Asunto: Información Complementaria de la Modificación del Plan de Participación Ciudadana para el proyecto "Parque Eólico Céfiro y su Interconexión al SEIN"

INFORMACIÓN COMPLEMENTARIA MODIFICACIÓN DEL PLAN DE PARTICIPACIÓN CIUDADANA (PPC) PROYECTO “PARQUE EÓLICO CÉFIRO Y SU INTERCONEXIÓN AL SEIN”

INFORMACIÓN COMPLEMENTARIA MODIFICACIÓN DEL PLAN DE PARTICIPACIÓN CIUDADANA (PPC) PROYECTO PARQUE EÓLICO CÉFIRO Y SU INTERCONEXIÓN AL SEIN

MAPA DE ÁREA DE INFLUENCIA

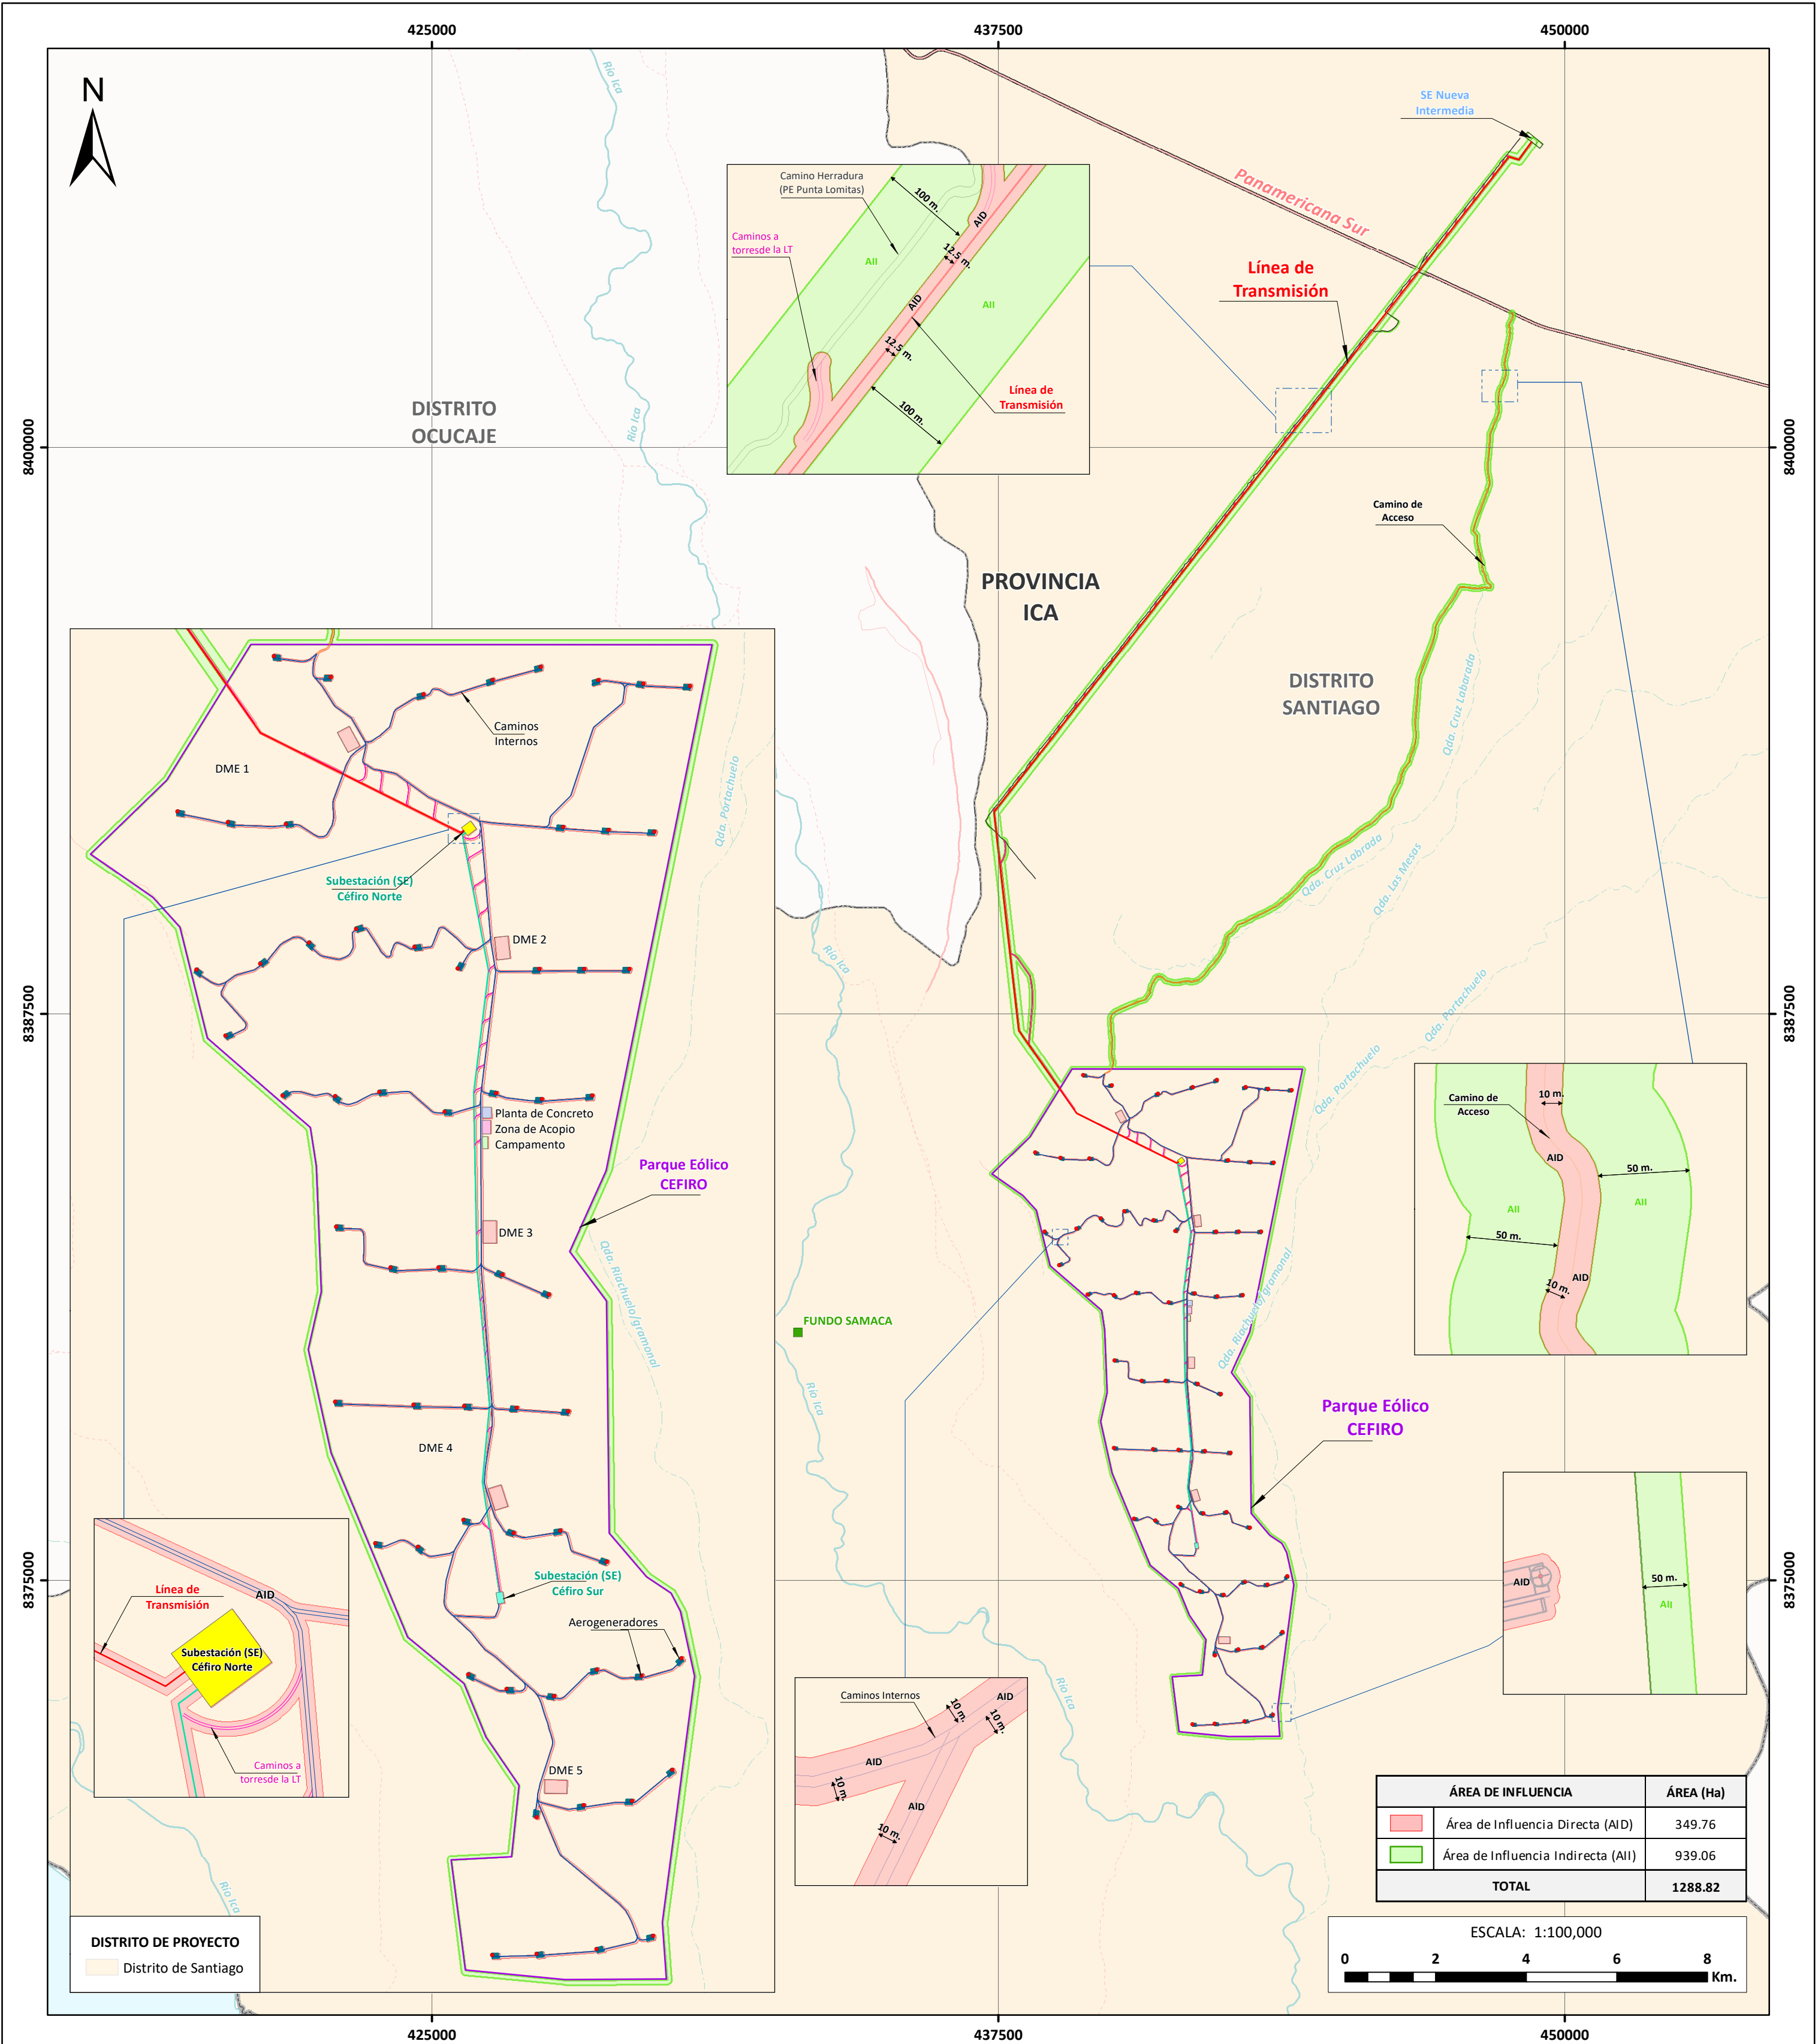
Se adjunta el Anexo N° 1 **M-01 Mapa de Área de Influencia**, donde se visualizan los caminos a implementar.

MAPA DE COMPONENTES PERMANENTES DEL PROYECTO

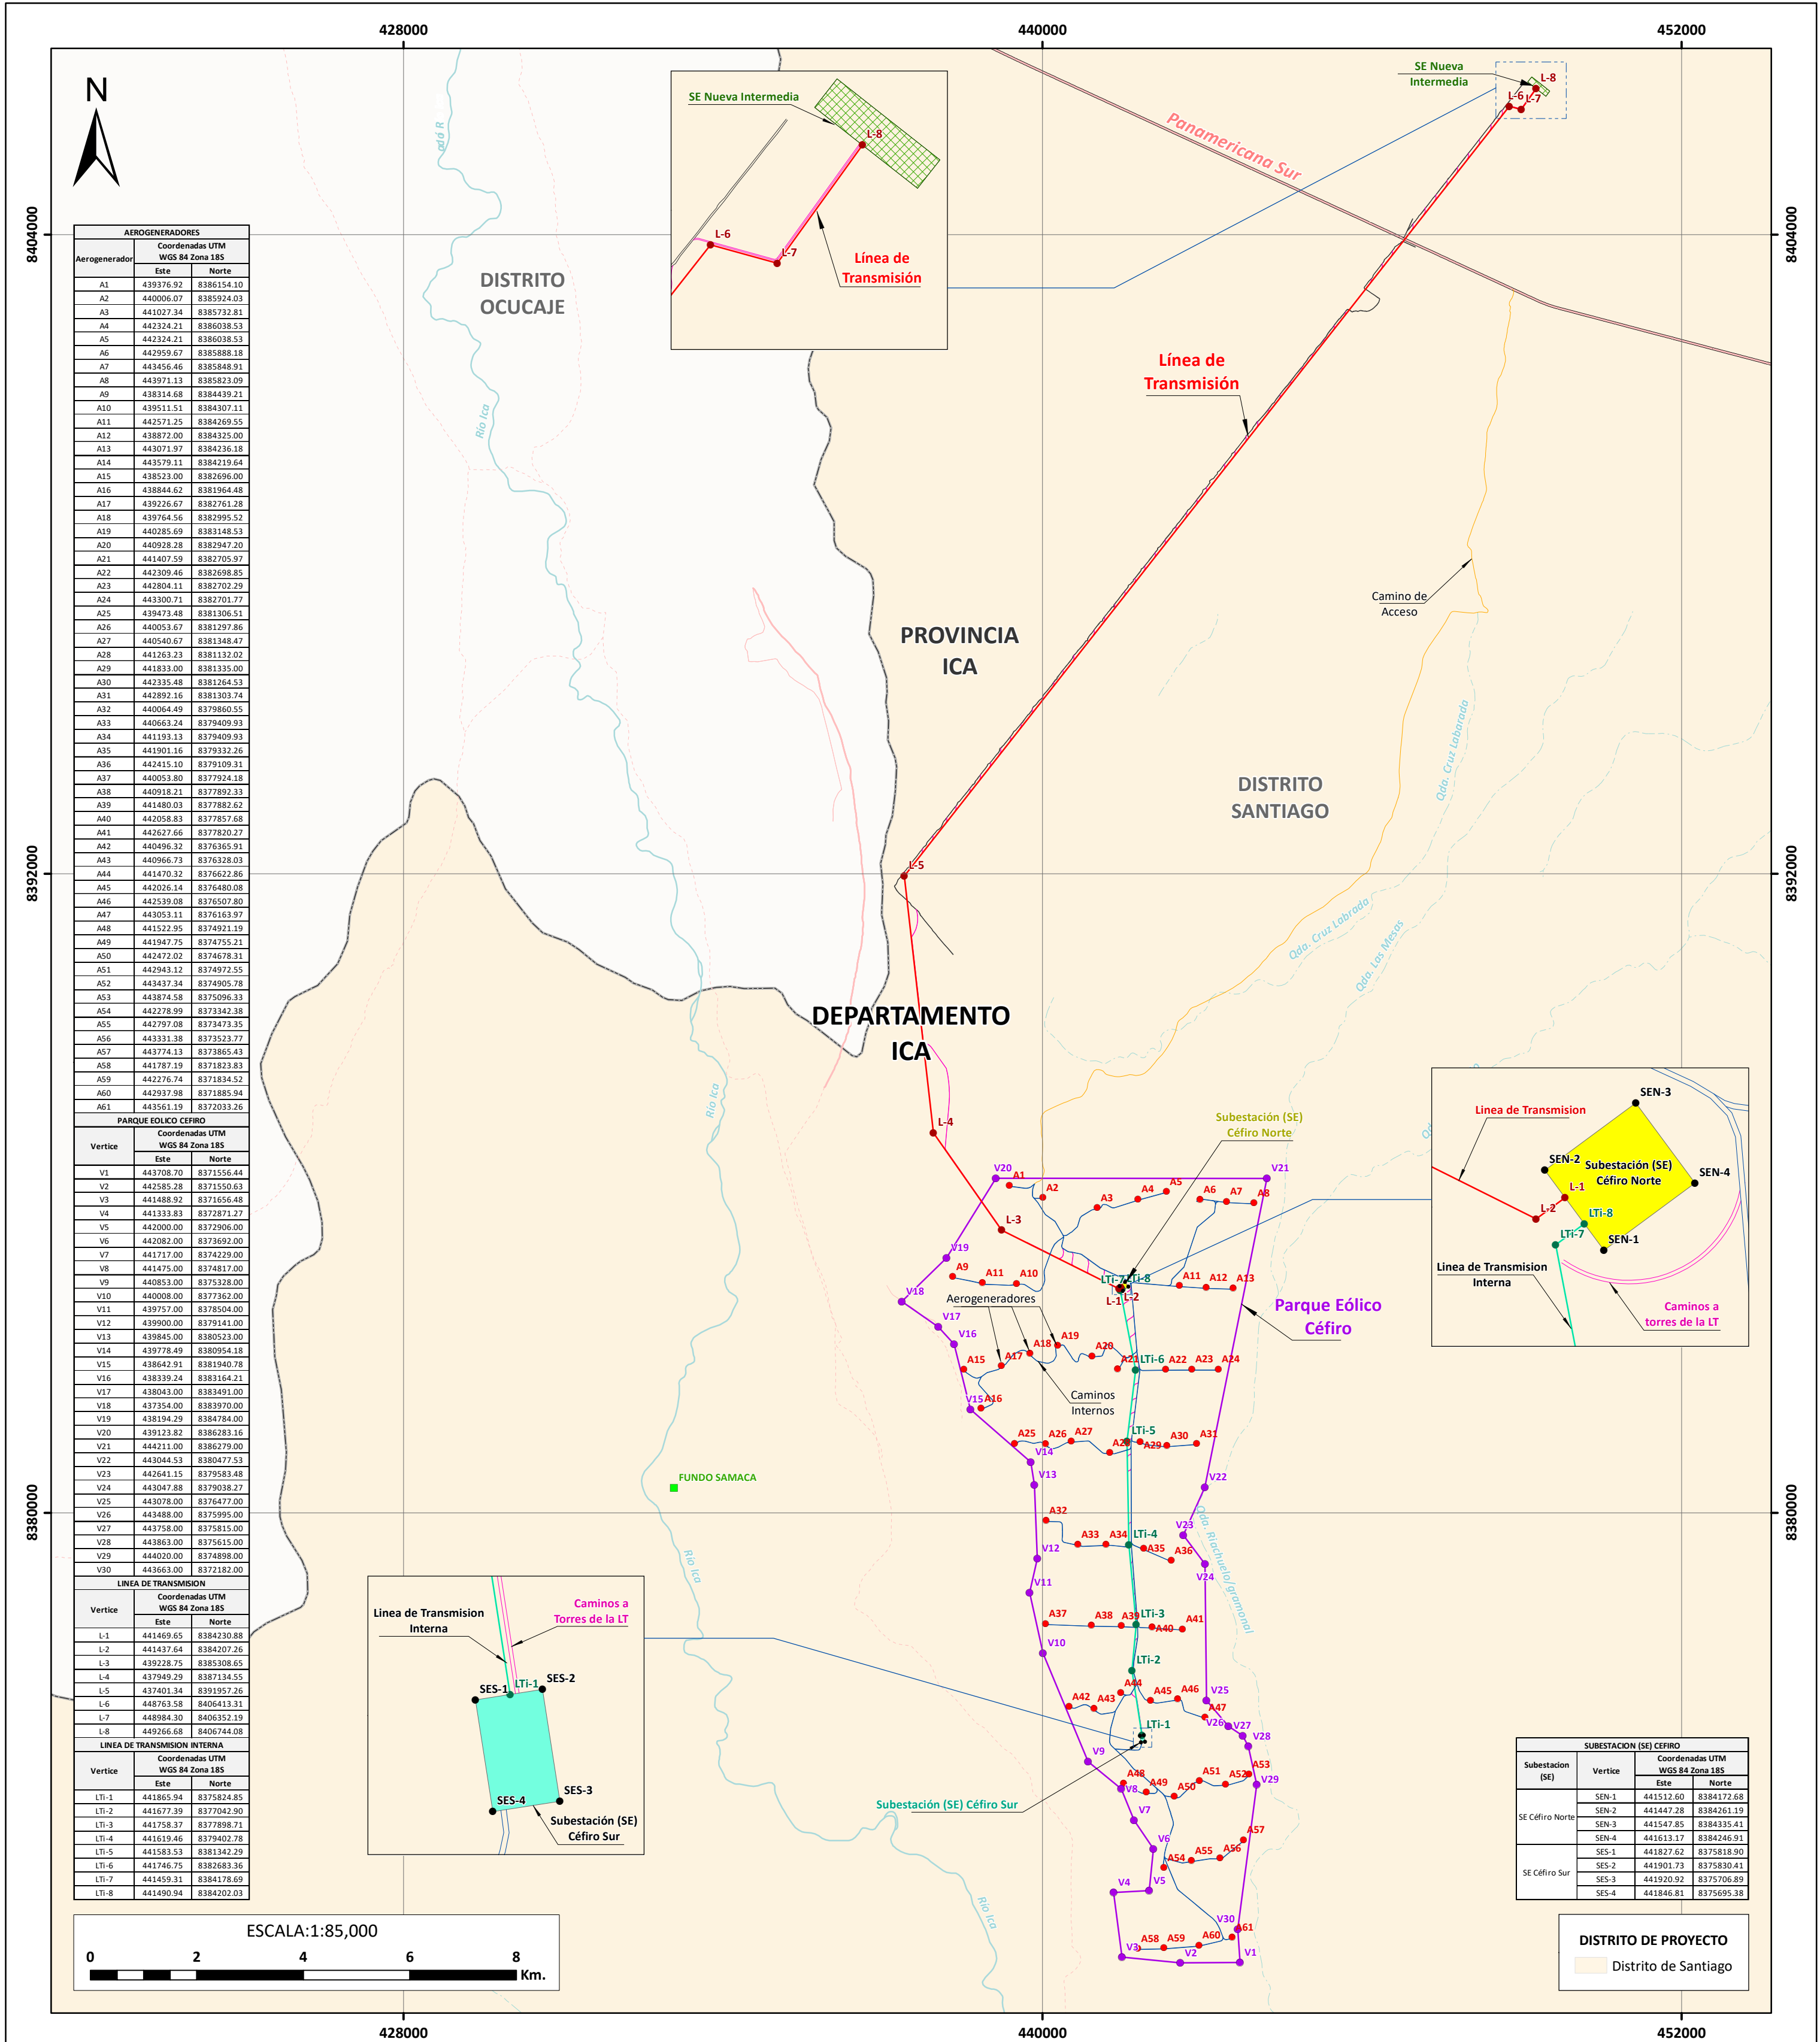
En la propuesta de la MPPC se propone la construcción de un acceso a partir del km 359 de la Carretera Panamericana Sur recorriendo 22 km hasta llegar al área del proyecto, este camino estará solamente en el distrito de Santiago, como se puede visualizar en el **Anexo N° 01 M-05 Mapa de Componentes Permanentes**.
